ADMINISTRATION PORTUAIRE DU SAGUENAY

PROJET DE DESSERTE FERROVIAIRE AU TERMINAL MARITIME DE GRANDE-ANSE

RÉPONSES AUX QUESTIONS DU BAPE, 2^E SÉRIE

11 juillet 2012

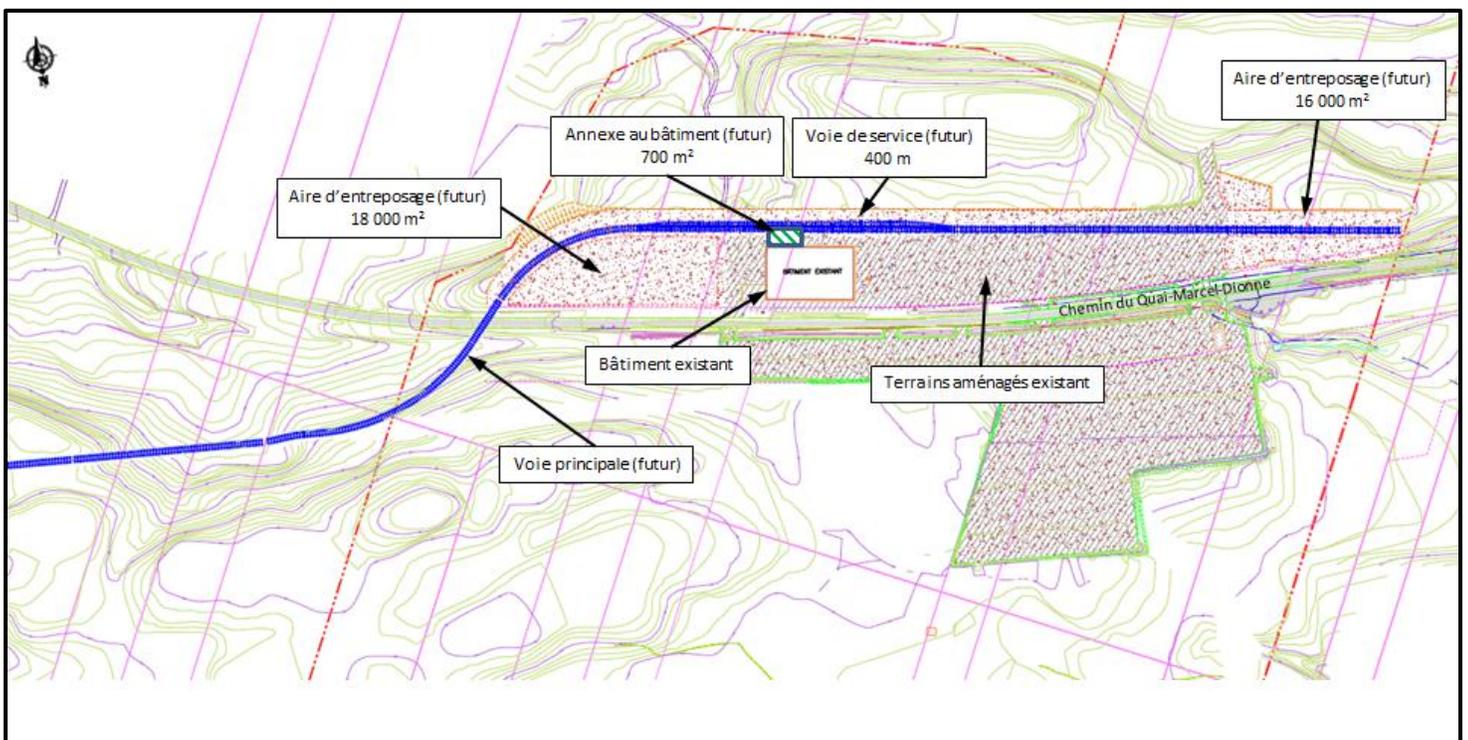
1. **Quels travaux, relatifs à la desserte ferroviaire, devraient être effectués sur les terrains du Parc industriel maritime intermodal (gare portuaire intermodale, voies de triage, triangle de virage, entrepôts, etc.) ? Préciser, à l'aide d'une figure, la nature, la localisation et les dimensions des infrastructures à construire.**

Les travaux sur le site du Parc industriel maritime intermodal prévus dans le cadre du projet de desserte ferroviaire consistent en l'aménagement de la gare portuaire intermodale. La gare portuaire intermodale est composée du prolongement de la voie principale et de voies de triage adaptées au transit des marchandises. Une voie de triage passera à proximité d'un bâtiment d'entreposage existant servant au transit des marchandises. Une annexe à ce bâtiment sera construite entre la voie et ce dernier de manière à pouvoir l'utiliser pour le transit de marchandises générales. Des aires d'entreposage et de manutention extérieures seront également aménagées en plus des aires déjà existantes qui seront également utilisées. Il est à noter qu'il n'est plus prévu aménager de triangle de virage. Ces éléments sont montrés sur la figure ci-bas.

Figure 1 : Résidences dans un rayon de 125, 250, 500 et 1 000 mètres de la traverse projetée sur le boulevard de la Grande-Baie Nord

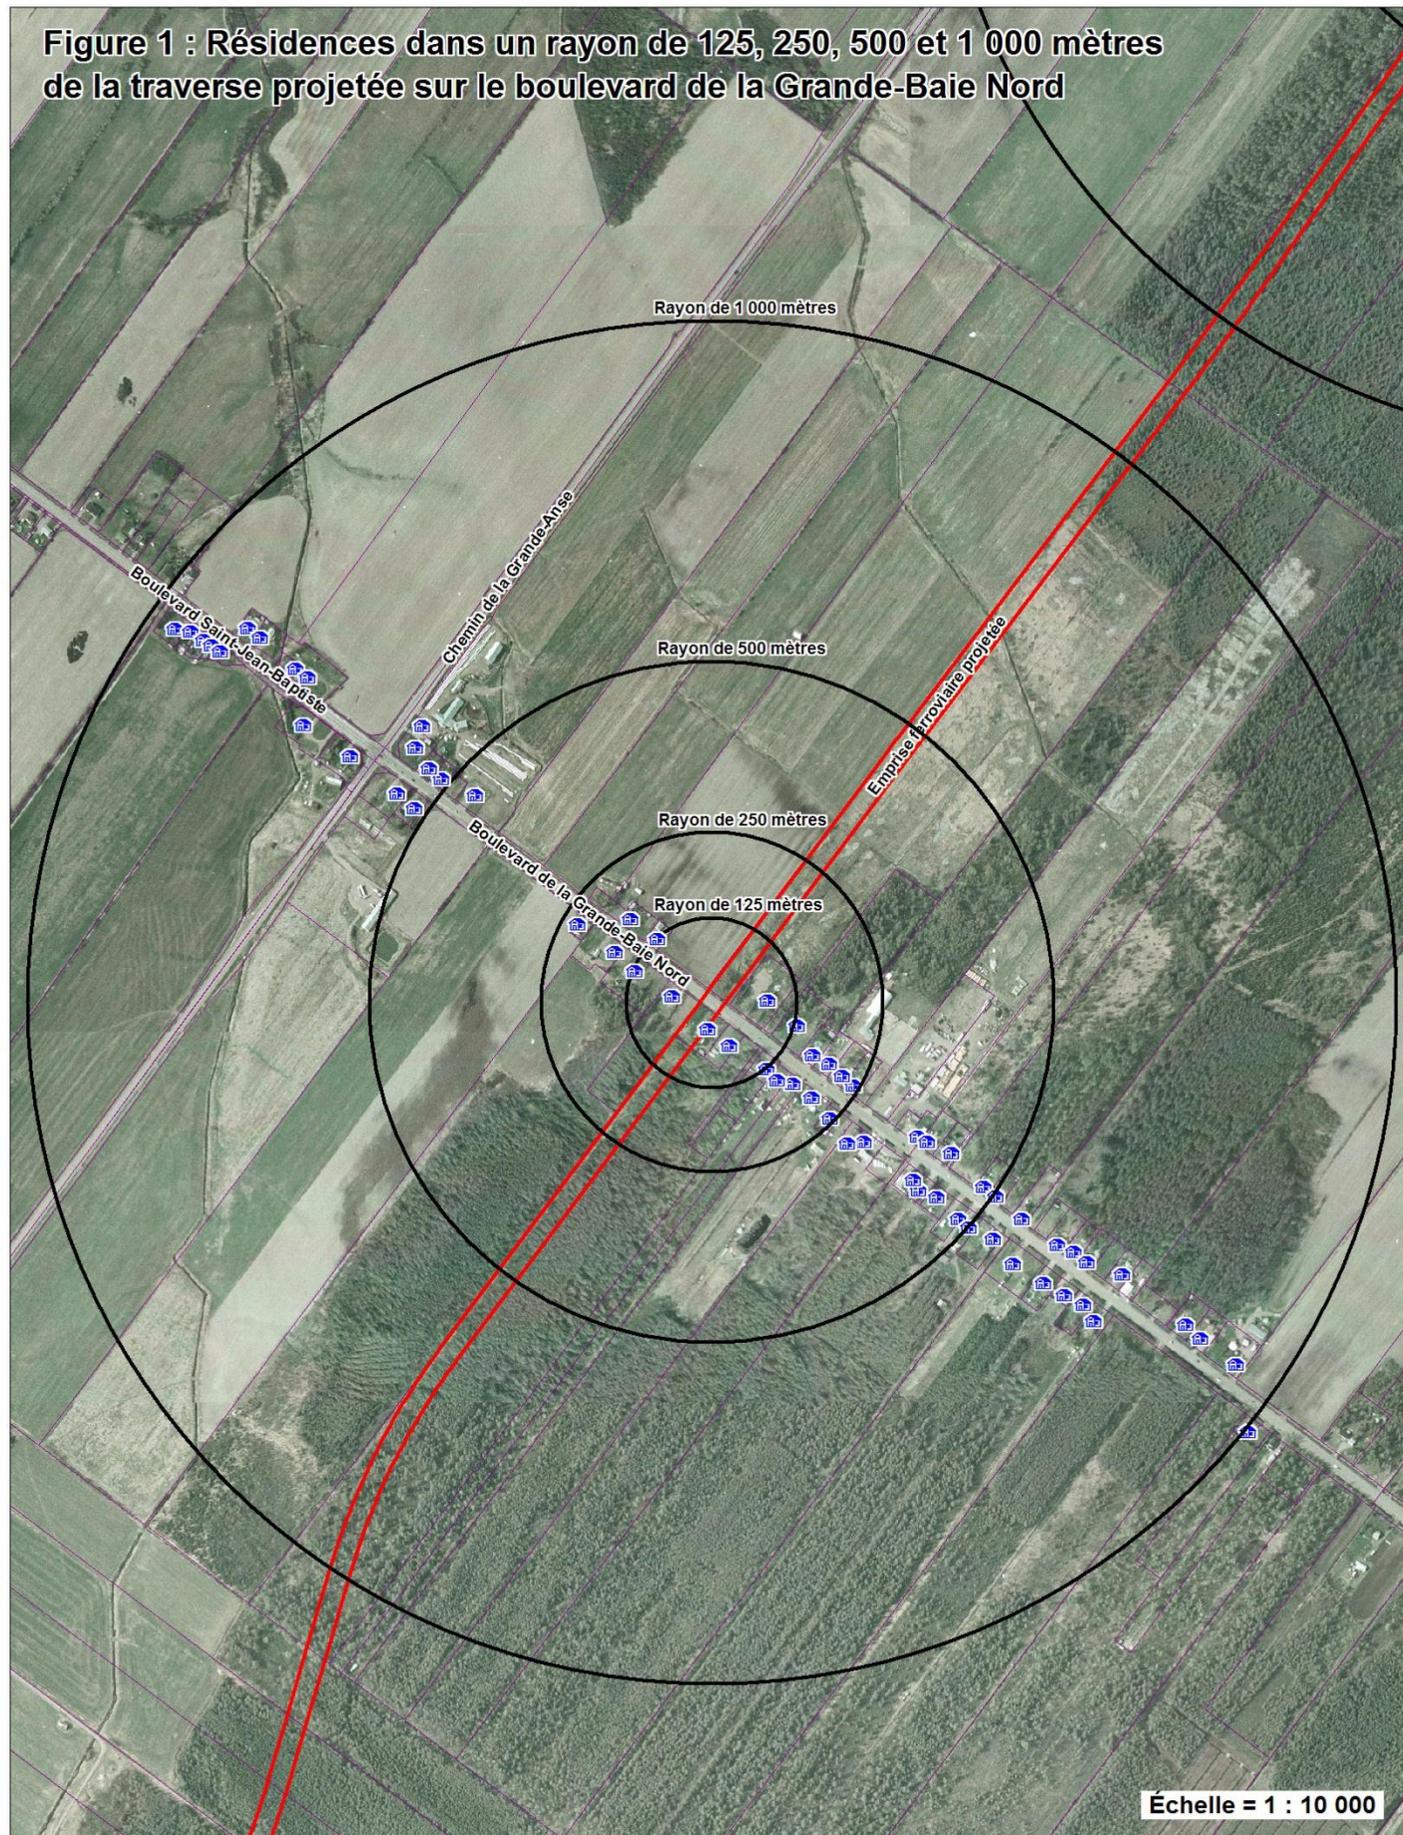
9. Combien y a-t-il de résidences dans un rayon de 1 000, 500, 250 et 125 m de la voie ferrée projetée ? Veuillez les localiser sur une carte.

Traverse du boulevard de la Grande-Baie Nord (voir la figure 1) :

- Rayon de 125 mètres = 8 résidences principales
- Rayon de 250 mètres = 19 résidences principales
- Rayon de 500 mètres = 32 résidences principales
- Rayon de 1 000 mètres = 64 résidences principales

Figure A2.1c : Évolution temporelle du bruit perçu au point P1 entre 02h40 et 02h50 le 2 novembre 2010

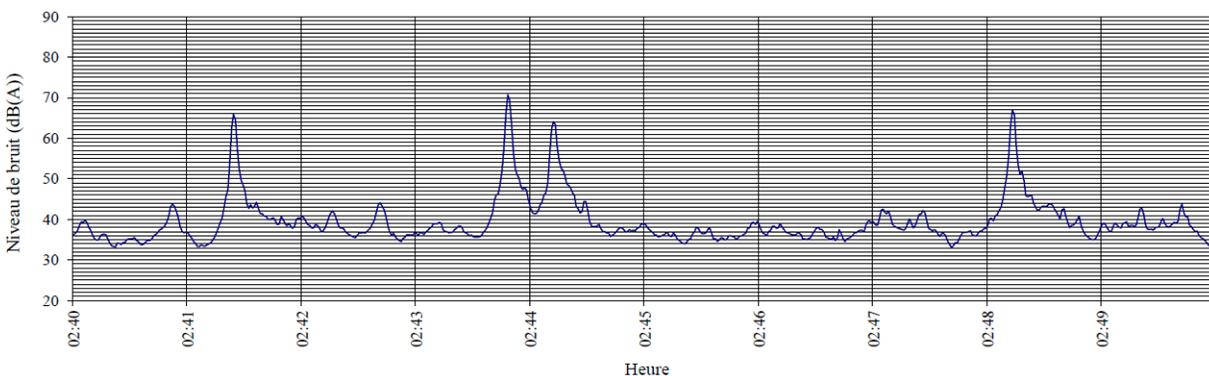
10. Au PR3.2, Annexe F, figure A2.1c, on observe de nombreuses pointes de bruit durant la nuit au Pt1 qui dépassent souvent les 65 dBA. Selon le PR8.1.2, il semblerait qu'il s'agisse de bruits routiers. Pourriez-vous être plus précis ?

Il s'agit effectivement de passages de véhicules légers ou de poids lourds passant sur le boulevard Grande-Baie Nord. En période diurne, les pointes de circulation sont nettement plus rapprochées. Toutefois, en période nocturne, les pointes étant moins nombreuses, elles apparaissent individuellement.

Afin de bien illustrer l'affirmation précédente, nous avons fourni, ci-bas, le rendu graphique pour une période de 5 minutes entre 2 h 40 et 2 h 50. À cette échelle, nous voyons les pointes (4) atteignant 65 à 70 dBA. On y observe l'approche des véhicules, la pointe lors du passage et l'éloignement.
